**Modèle : Caponord 1200**

**Objet : Nouvelles cartographies disponibles pour le moteur et les suspensions**

**NOTE TECHNIQUE N° 022-2013****04-07-2013****Modèle : Caponord 1200 (Toutes les versions)****Objet : Nouveau réservoir blow by code 2B000509**

**NOTE TECHNIQUE N° 021-2013****20-06-2013****Modèle :** Caponord 1200 (pour toutes les versions)**Objet :** Contrôle du serrage du garde-boue arrière bas (bavette)

**Photo 1**

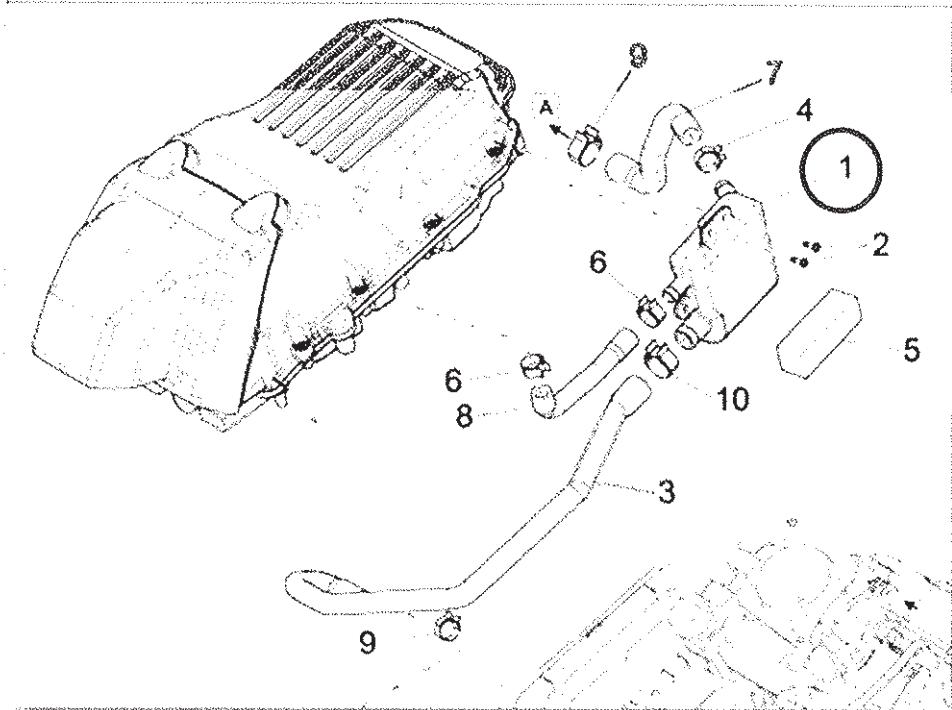
les véhicules sont équipés du réservoir blow by à jour, qui se reconnaissent par le point de peinture tracé dessus.

Cette communication a pour but de montrer la pièce du réservoir blow by mise à jour, portant désormais la référence 2B000509. Si vous trouvez une présence évidente d'huile moteur dans le boîtier filtre de certains véhicules, nous vous invitons à remplacer la pièce 1 de la photo ci-dessous (réservoir blow by 2B000509).

**Tableau 1**

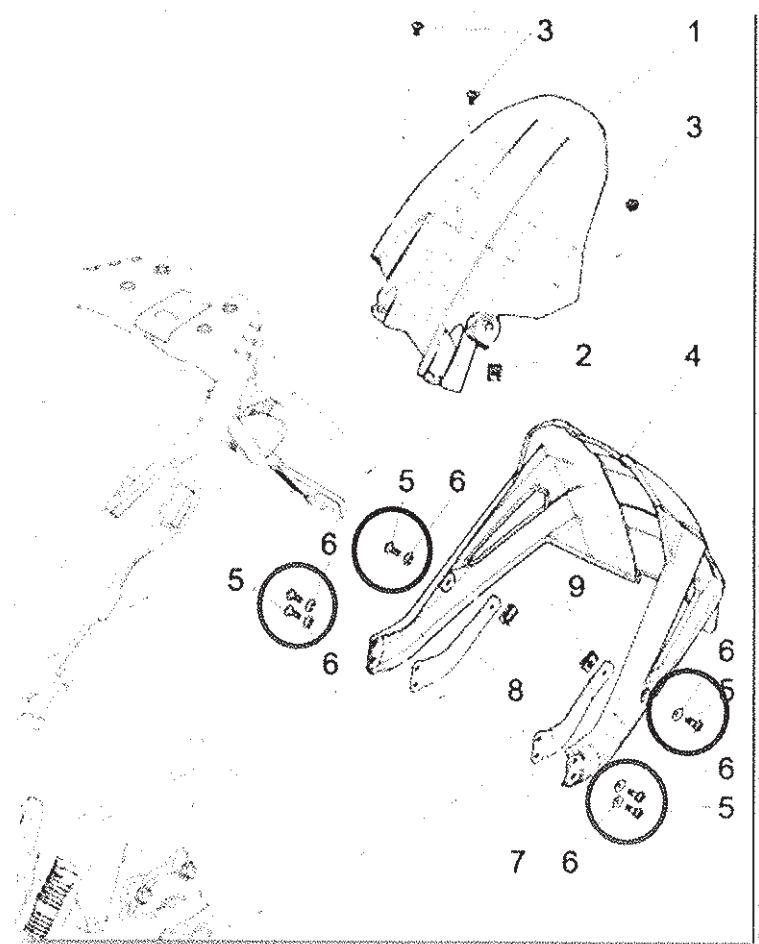
Concernant un nombre limité de cadres du modèle cité en objet et son garde-boue arrière bas **code B045034** (part n. 4. du tableau 1), nous vous demandons de bien vouloir contrôler le serrage des n°4 vis inférieures, détail 5 du tableau 1, à l'occasion du premier passage utile du véhicule au garage (préparation avant remise au client, révision, autre). Suivre scrupuleusement la procédure expliquée ci-dessous :

1. desserrer les 2 vis supérieures qui fixent la bavette (encerclées en rouge) ;
2. retirer une seule des vis de fixation inférieures (encerclées en bleu ciel) ;
3. souffler de l'air comprimé sur la vis et sur l'écrou pour éliminer les éventuels résidus de Loctite ;
4. appliquer du **Loctite 243** sur le filet de la vis ;
5. resserrer la vis au couple prévu, soit **10 Nm** ;
6. reprendre les points de 2 à 5 pour les 3 autres vis de fixation inférieures (encerclées en bleu ciel) ;
7. resserrer les 2 vis de fixation supérieures (encerclées en rouge) au couple prévu, soit **10 Nm** ;
8. marquer les têtes des vis resserrées avec un marqueur indélébile ;
